東海第二発電所 新規制基準への適合性に係る 主な変更点について (コメント回答)

平成30年2月13日
日本原子力発電株式会社

説明項目

図2 自衛消防隊の構成

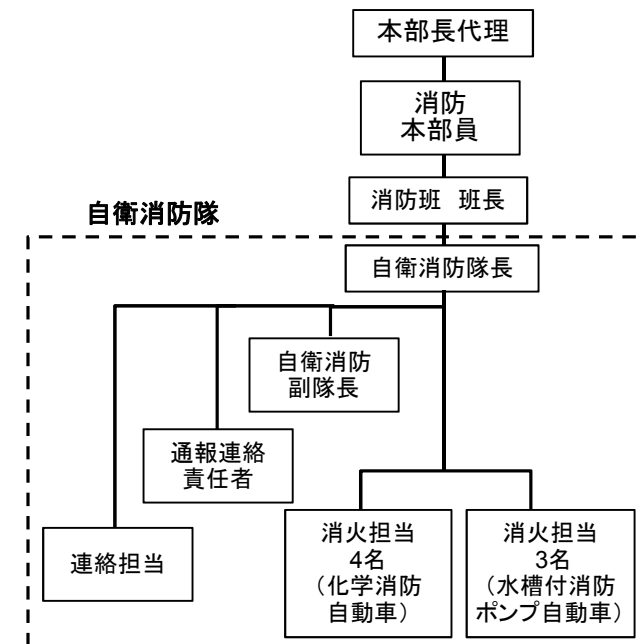
- ① 自衛消防隊について、要員は常に待機状態であるべきであり、東海発電所と東海第二発電所とで分けること。少なくとも、大規模損壊時に動員する要員は東海第二発電所専従とすること。
- ② 自衛消防隊の人数が必要十分であることも加えて説明すること。
- ③ 東海発電所の災害対策要員に自衛消防隊が含まれていない理由を説明すること。

- 自衛消防隊は、指揮、連絡、消火対応を行うための要員として11名を確保する(表3、図2参照)。
- 本体制にて化学消防自動車及び水槽付消防ポンプ自動車を使用することにより、油火災対応や離れた水源からの消火用水の継続的確保も可能とし、様々な消防活動に対応可能としている。なお、2箇所の火災時には、2班に分けて活動することも可能である。
- 大規模な自然災害による複数火災については、自衛消防隊11名によるケーススタディを行い、事故収束に必要な消火活動の実効性を確認済みであり、その内容に変更は生じない。

図1 東海第二発電所及び東海発電所の災害対策要員の構成
(各職位及び各班における発電所別の組織及び兼務の関係を整理したもの)

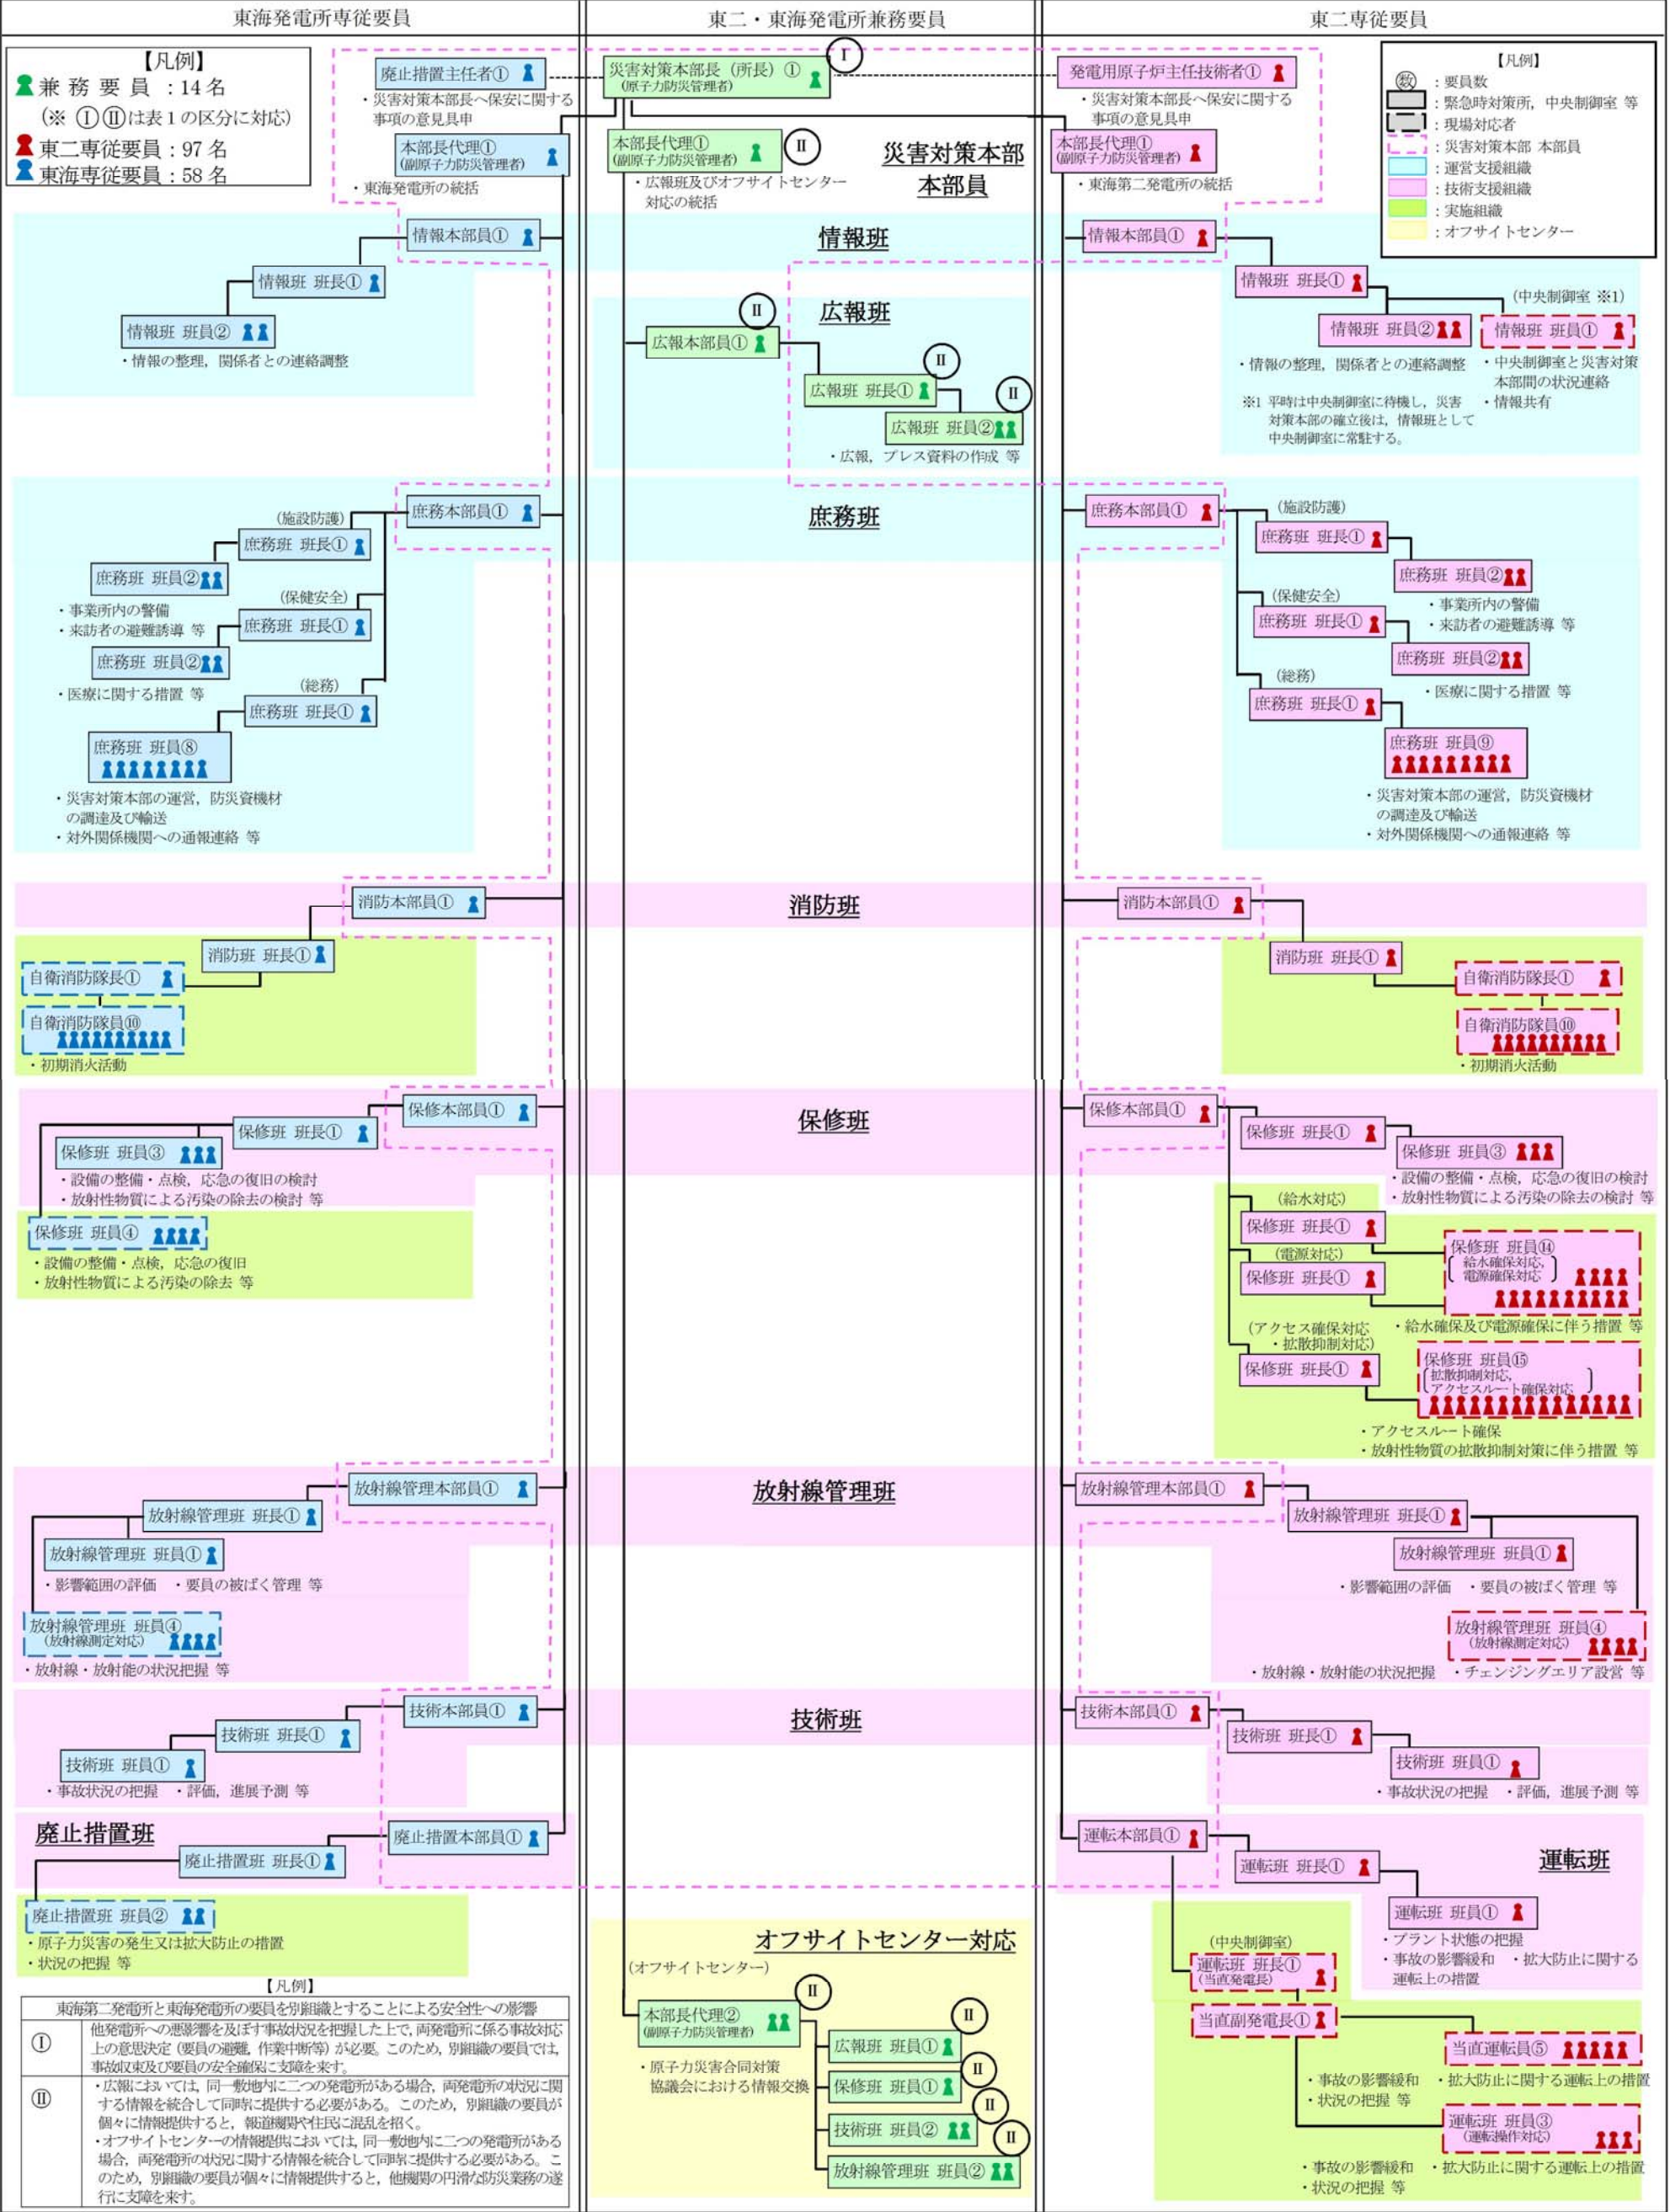
- 東海第二発電所の体制は東海発電所の体制と別組織とすることを原則とし、兼務とする要員については、別組織とすることによる安全性への影響を評価すること。

- 東海第二発電所の体制は東海発電所の体制と原則として別組織とするが、災害対策本部長、広報本部員、広報班及びオフサイトセンター対応の要員については、別組織とすることにより安全性等への影響があることから、兼務とする(図1参照)。

- ・東海第二の専従 : 本部長代理(1名), 情報班, 庶務班, 消防班, 保修班, 放射線管理班, 技術班, 運転班
- ・東海発電所との兼務 : 本部長, 本部長代理(1名), 広報班, オフサイトセンター対応

鋼板壁の強度確保について

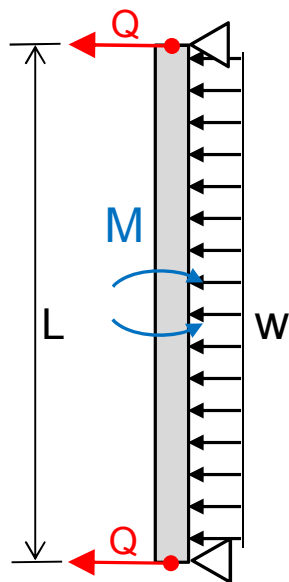
鋼板取付部について、強度を確保可能

例として、設計竜巻荷重 W_{T1} (負圧($\Delta P=8.9\text{kPa}$))や地震荷重によりボルトに発生する応力について、簡易モデルによる概算により、許容値に対し余裕が得られる見通しを得た。

部材を以下のとおり仮定した場合、部材に発生する応力は、材料の許容値に比べ余裕がある。

図4 開口閉鎖部の損傷, 落下により, 影響を受ける可能性のある防護対象設備, アクセスルート

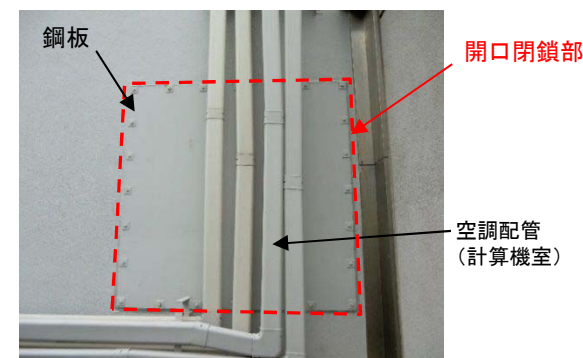
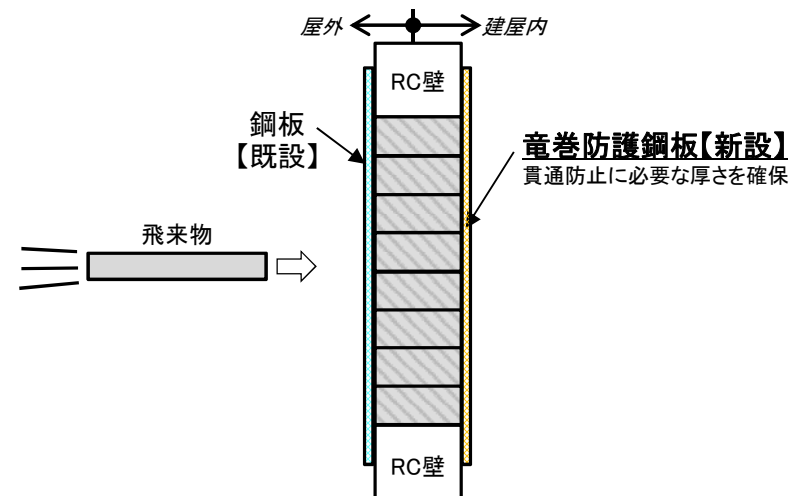
- 現場調査において、原子炉建屋附属棟(空調機械室)の壁面の一部に開口閉鎖部※があることを確認した。
- 開口閉鎖部に竜巻飛来物が衝突した場合、アクセスルート及び中央制御室換気系機器に影響を与えるおそれがあることから、開口閉鎖部の竜巻防護対策を計画する。

- ・ ALCパネル部は、平成30年1月23日審査会合で説明した箇所以外にないことを再確認
- ・ ALCパネル部以外として、原子炉建屋付属棟外壁の開口閉鎖部(図4⑧)及び原子炉建屋付属棟内の間仕切壁(フレキシブルボード)を確認(図5⑨)
